TRASMISSIONE DELIBERA N. 55 DEL 06.11.2014 RELATIVA ALLE OSSERVAZIONI AI SENSI DELL'ART. 24 C. 4 DEL D.LGS. 152/2006 NELL'AMBITO DELLA PROCEDURA DI V.I.A. NAZIONALE RELATIVA AL PROGETTO PRELIMINARE DI ADEGUAMENTO DELLA VIA ACQUEA DI ACCESSO ALLA STAZIONE MARITTIMA DI VENEZIA E RIQUALIFICAZIONE DELLE AREE LIMITROFE AL CANALE CONTORTA SANT'ANGELO DA REALIZZARSI IN COMUNE DI VENEZIA PRESENTATA DA AUTORIT PORTUALE DI VENEZIA .

OGGETTO: OSSERVAZIONI SUL PROGETTO SOTTOPOSTO A VALUTAZIONE D'IMPATTO AMBIENTALE (V.I.A.) NAZIONALE RELATIVO ALLA REALIZZAZIONE DELLA VIA ACQUEA DI ACCESSO ALLA STAZIONE MARITTIMA DI VENEZIA E ALLA RIQUALIFICAZIONE DELLE AREE LIMITROFE AL CANALE CONTORTA SANT'ANGELO PROPOSTO DALL'AUTORITA' PORTUALE DI VENEZIA, IN COMUNE DI VENEZIA

RELAZIONE ISTRUTTORIA

Oggetto: **AUTORITA' PORTUALE S.p.A.** progetto di adeguamento via acquea di accesso alla stazione di Venezia e riqualificazione delle aree limitrofe al canale Contorta Sant'Angelo da realizzarsi in Comune di Venezia. Procedura di V.I.A. nazionale. Osservazioni ai sensi dell'art.24 c.4 del D.lgs 152/06 e ss.mm.ii.

Fig.1: Attività di progetto e pesca tradizionale con reti fisse.

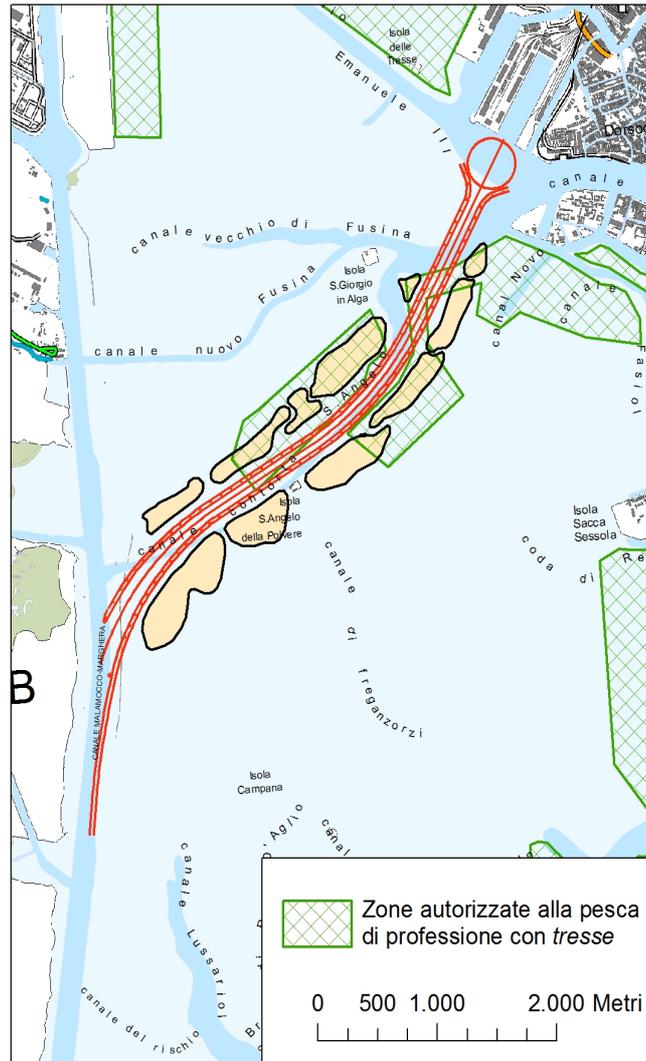
Sovrapponendo le attività di progetto (tracciato nel nuovo canale e superfici delle velme) con gli areali di pesca con trezze con bertovelli ricavati dalle cartografie allegate alle autorizzazioni rilasciate dal Servizio Caccia e Pesca nel 2014 si osserva una sovrapposizione significativa (Fig. 1).

Il progetto porterà, pertanto, ad una perdita permanente di areali tradizionalmente utilizzati per l'attività di pesca incidendo negativamente su tale comparto con una particolare rilevanza sugli operatori che operano nelle zone interessate.

Fig. 2: Attività di progetto e aree nursery per la vongola filippina.

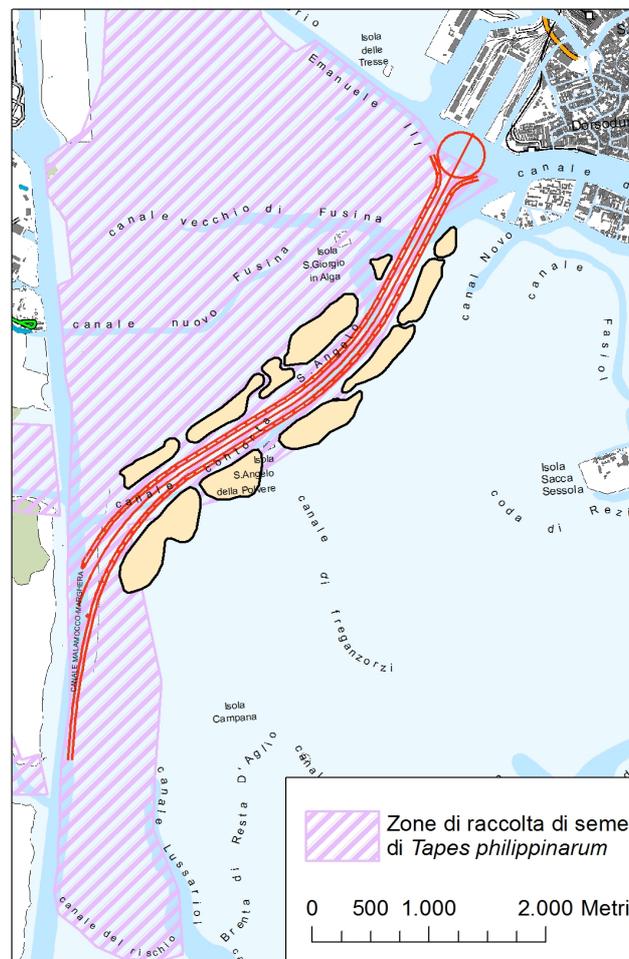
In particolare lo scavo del nuovo canale e la realizzazione della velma identificata nello Studio di Impatto Ambientale come velma F incideranno sull’area *nursery* comunemente nota come “Dighette”, localizzata ad Est del Canale Malamocco-Marghera in corrispondenza della cassa di Colmata B. Tale area è da sempre una delle zone più importanti per l’approvvigionamento del seme caratterizzandosi per le elevate densità di giovanili.

Tale area si caratterizza per l’estesa presenza di zone ad elevata componente sabbiosa, idonee quindi al primo insediamento larvale della specie, alla sua sopravvivenza e al suo accrescimento. Lo Studio non valuta come le attività di realizzazione del nuovo canale e delle velme possa apportare modifiche alla granulometria dei fondali e conseguentemente ai fenomeni di insediamento e reclutamento della specie.

Fig. 4 Distribuzione di *T. philippinarum* di taglia < 10 mm in laguna di Venezia (Casale et al., 2001).

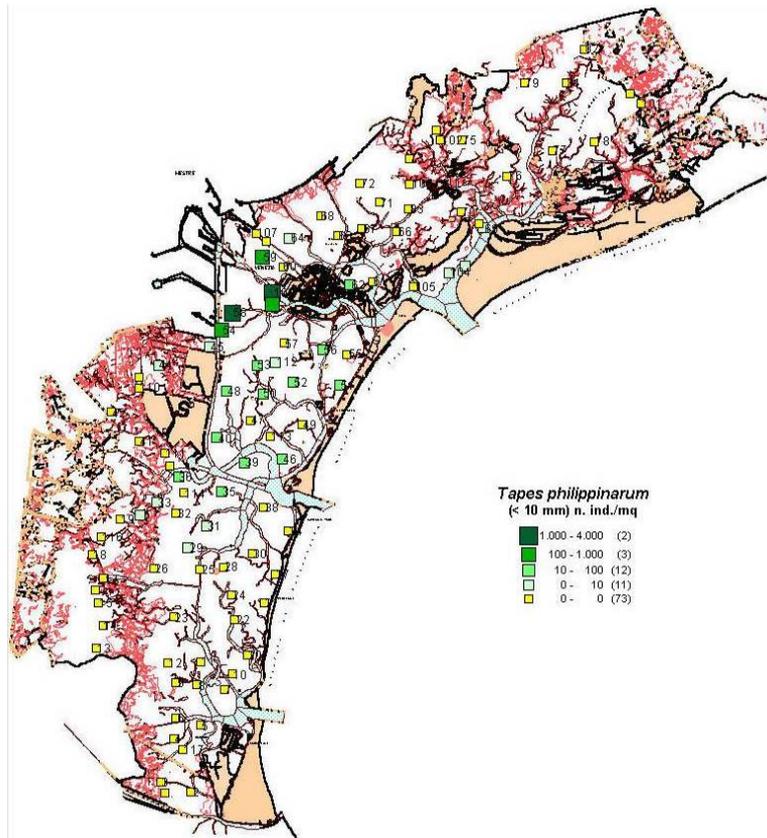
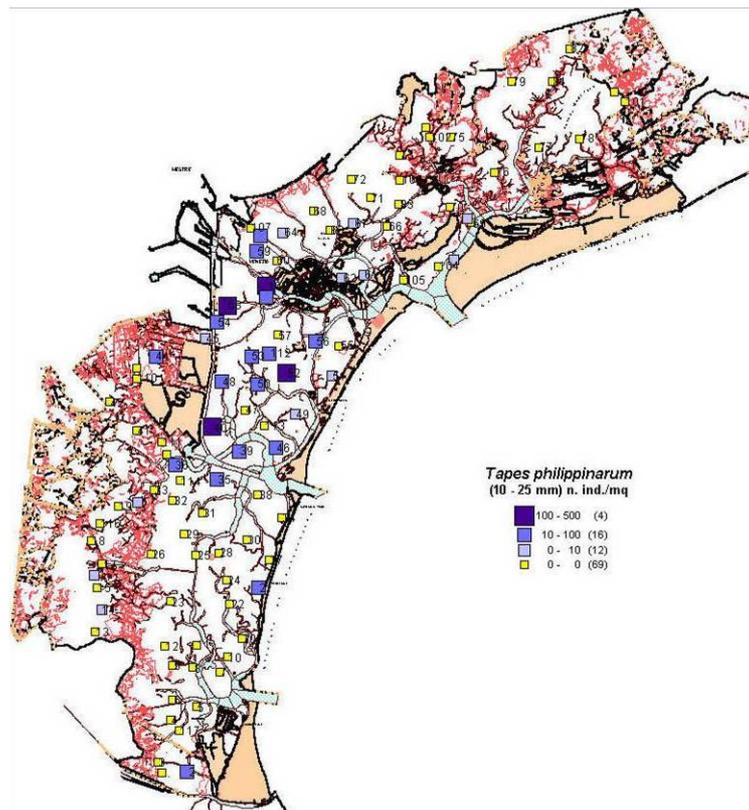
Le azioni di progetto nel complesso avranno un effetto negativo sul comparto della venericoltura lagunare, incidendo in modo diretto o indiretto sulle aree destinate all'allevamento e sulle aree nursery e più in generale sui banchi naturali di vongola filippina presenti nell'area e sui fenomeni di insediamento e reclutamento della specie. A tal proposito risulta significativo riportare due mappe di distribuzione della specie (esemplari di lunghezza < 10 mm e 10-25 mm) che indicano in modo evidente come la zona della laguna interessata dal progetto risulti anche la più vocata per la specie (Fig. 4 e 5).

Fig. 6: Sottoservizi e attività di pesca e allevamento.

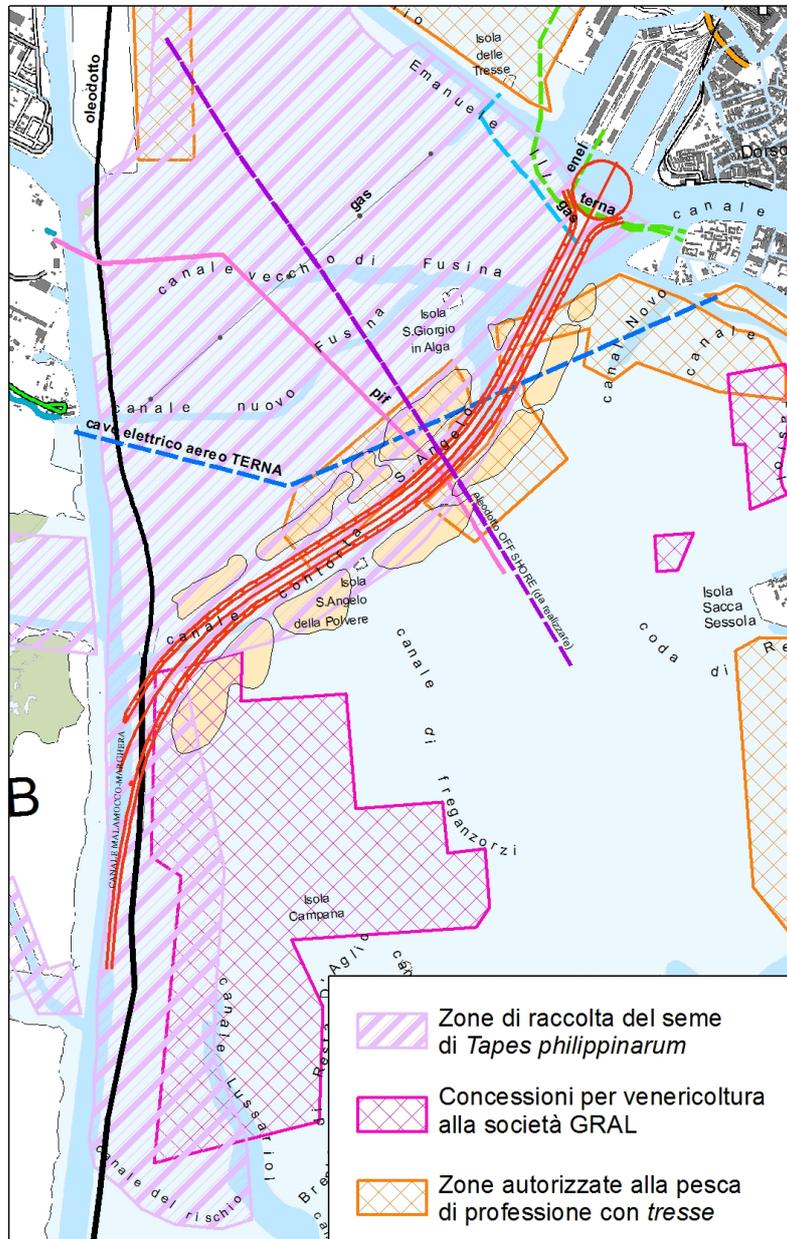
Infine non vengono valutati gli effetti su pesca e allevamento legati allo spostamento dei sottoservizi che potrebbero agire sinergicamente e in modo negativo sulle sopracitate attività.

In relazione a quanto sopra si chiede che i documenti presentati dal soggetto proponente ai fini della Valutazione di Impatto Ambientale siano integrati da un'analisi maggiormente approfondita dei possibili impatti sui settori della pesca professionale e della venericoltura.
